Avis délibéré
de la Mission régionale d'autorité environnementale
Corse
sur le projet de centrale photovoltaïque sur la commune de
Biguglia

N° MRAe
016694/AP

Figure 3 : itinéraire de raccordement provisoire de la centrale au poste source de Biguglia (source : étude d'impact).

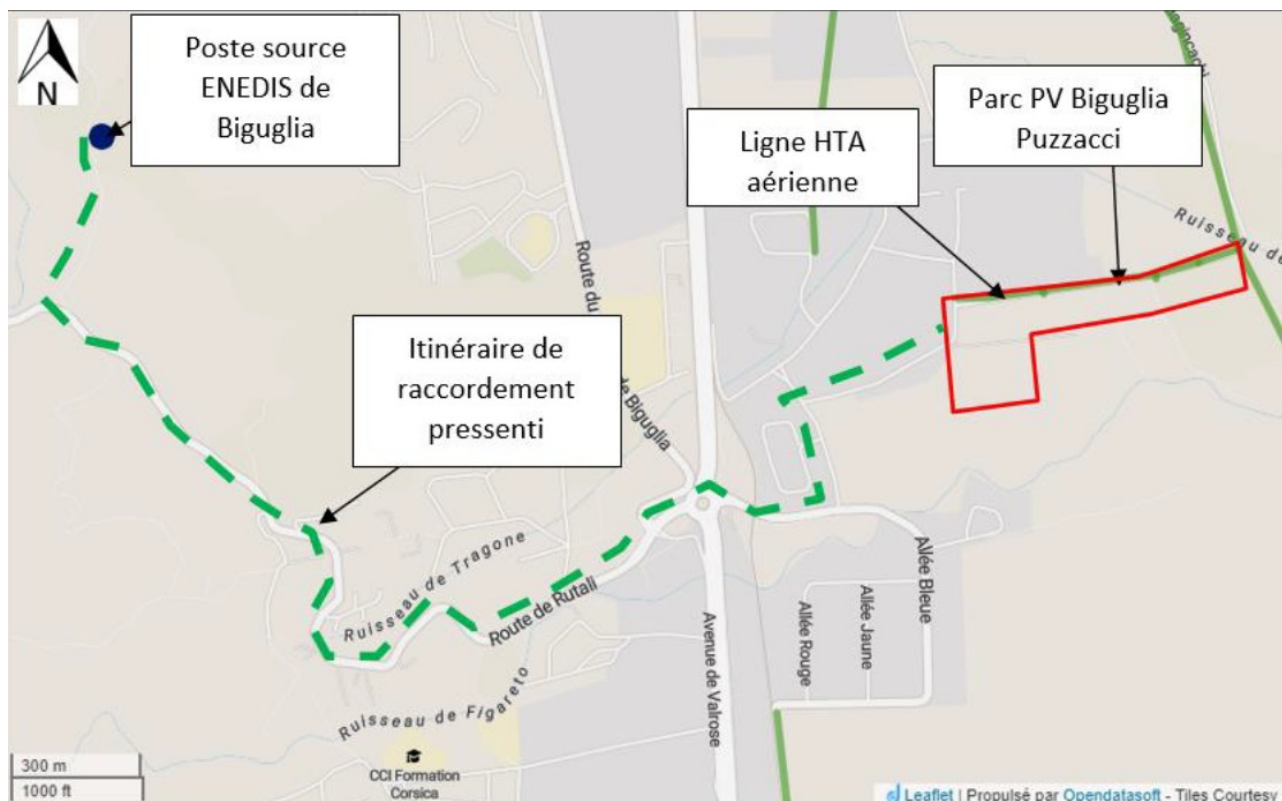
La MRAe note que l'étude d'impact aborde succinctement ce sujet, sans analyser les incidences de ce raccordement, notamment en phase travaux, qui prévoit l'enfouissement de la ligne électrique de raccordement jusqu'au poste source. Le dossier n'indique pas non plus si le poste source envisagé dispose des capacités suffisantes pour accueillir ce nouveau raccordement ou s'il devra faire l'objet d'aménagements complémentaires pour pouvoir absorber la puissance de ce nouveau parc.

La MRAe recommande de reconsidérer le périmètre du projet en y incluant l'analyse des incidences du raccordement de la centrale au réseau électrique. Elle recommande également de produire la justification des capacités d'accueil du poste électrique prévu pour le raccordement.
